工程变更申请书 (ECR)

变更申请时间	2025.03.27	车型代号	J6G	变更申请输入文件	内部													
客户名称	解放	提出人	<input checked="" type="checkbox"/> 客户 <input type="checkbox"/> 公司 <input type="checkbox"/> 供应商	ECR编号	ECR0011385													
总成名称	驾驶员坐垫总成			总成件号	SHT0017951													
零/部件名称	坐垫加热垫			零/部件件号	BEC0010343													
项目阶段	<input type="checkbox"/> PCT 阶段 <input type="checkbox"/> ED 阶段 <input type="checkbox"/> ET 阶段 <input type="checkbox"/> PT 阶段 <input checked="" type="checkbox"/> SOP 阶段			变更零件类型	<input type="checkbox"/> 自制件 <input checked="" type="checkbox"/> 采购件 <input type="checkbox"/> 外协件													
更改类型	<input checked="" type="checkbox"/> 设计 <input type="checkbox"/> 工艺 <input type="checkbox"/> 模具 <input type="checkbox"/> 夹具 <input type="checkbox"/> 检具 <input type="checkbox"/> 试验\检测方法 <input type="checkbox"/> 原材料 <input type="checkbox"/> 重要二次配套 <input type="checkbox"/> 其他																	
更改原因	<input type="checkbox"/> 改进措施 <input type="checkbox"/> 预防措施 <input type="checkbox"/> VA/VE <input checked="" type="checkbox"/> 客户要求 <input type="checkbox"/> 其它			是否需提交客户批准	<input type="checkbox"/> 是 <input type="checkbox"/> 否 <input type="checkbox"/> N/A

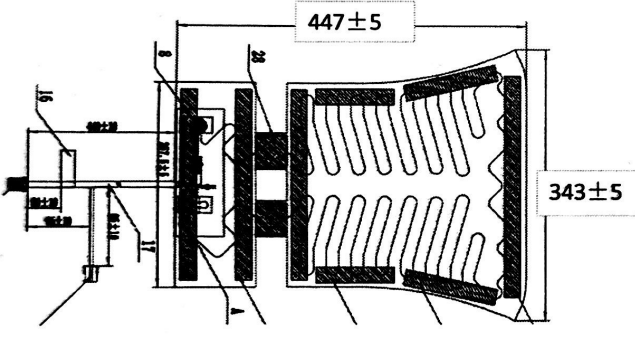
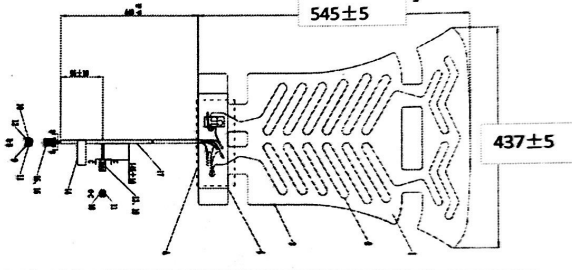
更改等级	<input checked="" type="checkbox"/> 级别1		<input type="checkbox"/> 级别2		<input type="checkbox"/> 级别3	<input type="checkbox"/> 级别4												
	较大的更改: 该更改将影响产品的外形、安装或功能		重要的过程更改: 对客户而言该更改有明显的 外观变化		对产品成本、库存、质量成本等影响的更 改,对客户无直接影响													
变更申请内容	变更申请前:			变更申请后:														
	<table><tr><th>零件号</th><th>零件名称</th><th>版本</th></tr><tr><td>BEC0010343</td><td>坐垫加热垫</td><td>A</td></tr></table> 			零件号	零件名称	版本	BEC0010343	坐垫加热垫	A	<table><tr><th>零件号</th><th>零件名称</th><th>版本</th><th>变更点</th></tr><tr><td>BEC0010343</td><td>坐垫加热垫</td><td>B</td><td>2处</td></tr></table> <p>1. 下图加热垫左侧长度延长98mm、前端宽度延长94mm; 2. 下图左侧因坐垫前部有一道凹槽,故变更加热垫形状。</p> 		零件号	零件名称	版本	变更点	BEC0010343	坐垫加热垫	B
零件号	零件名称	版本																
BEC0010343	坐垫加热垫	A																
零件号	零件名称	版本	变更点															
BEC0010343	坐垫加热垫	B	2处															
验证\试验方式	<input checked="" type="checkbox"/> 样件验证 <input type="checkbox"/> 小批试装 <input type="checkbox"/> 需路试 <input type="checkbox"/> 内部试验 <input type="checkbox"/> 委外试验 <input checked="" type="checkbox"/> 客户试验/验证/装车 <input type="checkbox"/> 其他 ()				是否影响制造过程	<input type="checkbox"/> 是 <input checked="" type="checkbox"/> 否
